**Modulo per la presentazione delle osservazioni per i piani/programmi/progetti sottoposti a procedimenti di valutazione ambientale di competenza statale**

*Procedura di Valutazione di Impatto Ambientale ai sensi , dell'art.23 del D.Lgs.152/2006 relativa alla realizzazione del parco, eolico denominato "IMPERIA Monti Moro e Guardiabella" della potenza, complessiva di 198,4 MW da realizzare nei Comuni di Aurigo,, Borgomaro, Castellaro, Cipressa, Dolcedo, Pietrabrugna, Pieve di Teco, Prelà, Rezzo con strada di accesso in San Lorenzo al Mare e Costarainera (IM).*

**OGGETTO:** [ID\_VIP: 12674] Procedura di Valutazione di Impatto Ambientale ai sensi dell'art. 23 del D.Lgs.152/2006 relativa alla realizzazione del parco eolico denominato "IMPERIA Monti Moro e Guardiabella", della potenza complessiva di 198,4 MW da realizzare nei Comuni di Aurigo, Borgomaro, Castellaro, Cipressa, Dolcedo, Pietrabruna, Pieve di Teco, Prelà, Rezzo con strada di accesso in San Lorenzo al Mare e Costarainera (IM). Proponente: 18PIUENERGIA S.r.l. **PARERE ex art. 24 comma 3 D. Lgs n. 152/2006.**

## VERBALE DI DELIBERAZIONE DELLA GIUNTA COMUNALE N.27

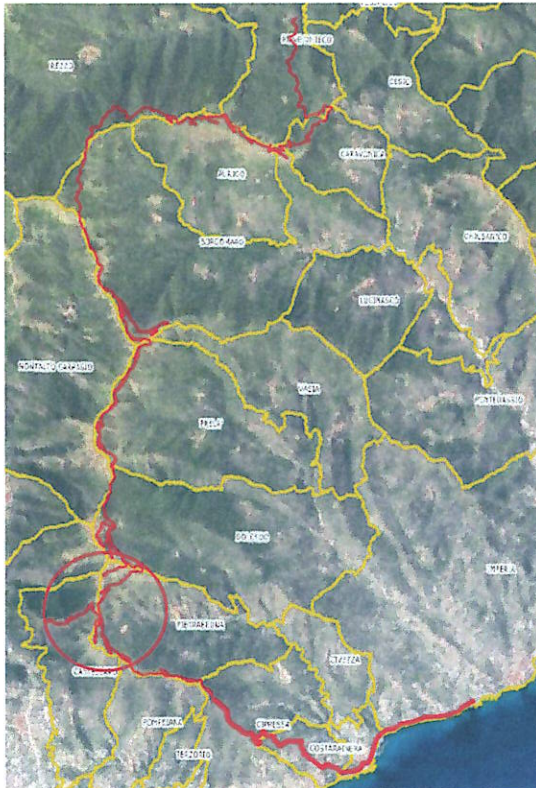
Con riferimento alle visuali paesaggistiche, risultano inadeguati quando non assenti i foto inserimenti, che non restituiscono una corretta, realistica percezione degli aerogeneratori e che appaiono volutamente non chiari e imprecisi.

La maggior parte degli aerogeneratori sono posizionati poco al di sotto dei crinali della cornice montuosa, che disegna l'orizzonte orografico visibile dalla vicina costa.

Cartografia della viabilità in progetto e relative zone di posa pale eoliche (*cerchio rosso*)

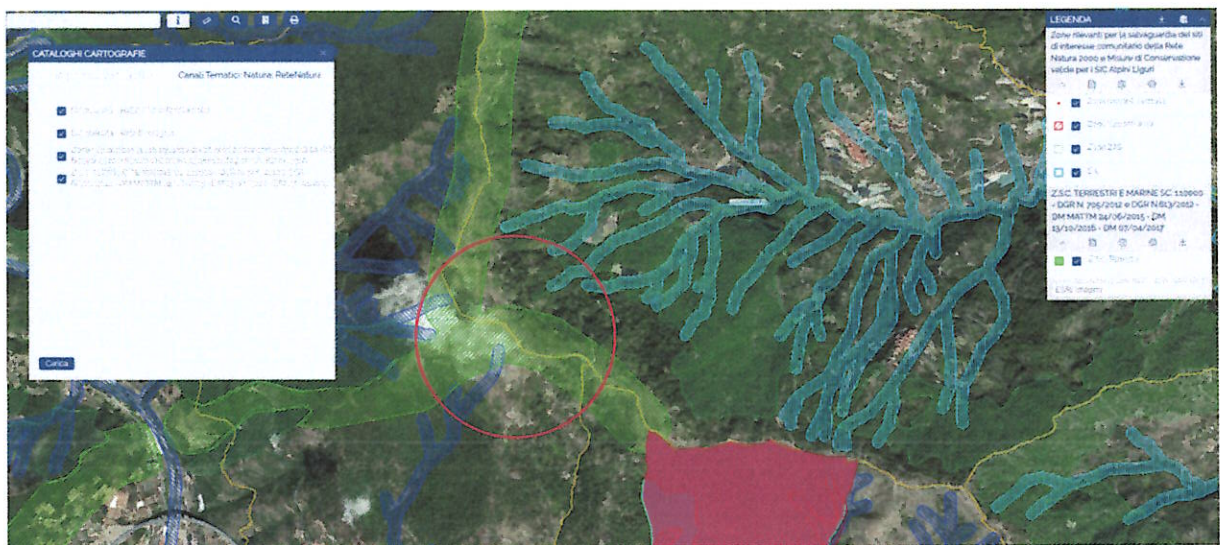
In particolare, all'interno del territorio del Comune di Pietrabruna, l'intervento in progetto, riguardante il posizionamento degli aerogeneratori IM- Ag. 20 - IM- Ag. 21 - IM- Ag. 25 - IM- Ag. 26 - IM- Ag. 27 - IM- Ag. 28 - IM- Ag. 29 - IM- Ag. 30 -, ad oggi sembra ricadere all'interno delle zone rilevanti per la salvaguardia dei siti di interesse comunitario della Rete Natura 2000 e Misure di conservazione per i SIC Alpini Liguri , come da estratto cartografico seguente (*Il progetto è stato realizzato dalla Regione Liguria, ai sensi della Direttiva n. 92/43/CEE 'HABITAT'. La perimetrazione dei SIC terrestri è stata deliberata con DGR n. 1716 del 23 dicembre 2005, la perimetrazione dei SIC marini con DGR n. 1561 del 7 dicembre 2005, in seguito modificata con DGR n. 893 del 30 luglio 2010, DGR n. 613 del 29 maggio 2012 e DGR n.705 del 15 giugno 2012. La struttura del livello è stata definita affinché il livello possa essere pubblicato anche secondo i requisiti standard previsti dalla direttiva INSPIRE 2007/2/CE del 14 marzo 2007. Le attuali ZSC (Zone Speciali di Conservazione) sono state designate con DM del 24 giugno 2015, DM del 13 ottobre 2016 e DM del 07 aprile 2017).*

Pertanto, alla luce di quanto sopra, si rileva come l'intervento in progetto ricadente, sulla parte del Monte Follia – Monte Sette Fontane e soprattutto la nuova viabilità che si andrebbe a crear , non abbia nella realtà tenuto conto dei vincoli presenti relativi alla perimetrazione dell'attuale SIC – rete Natura 2000.
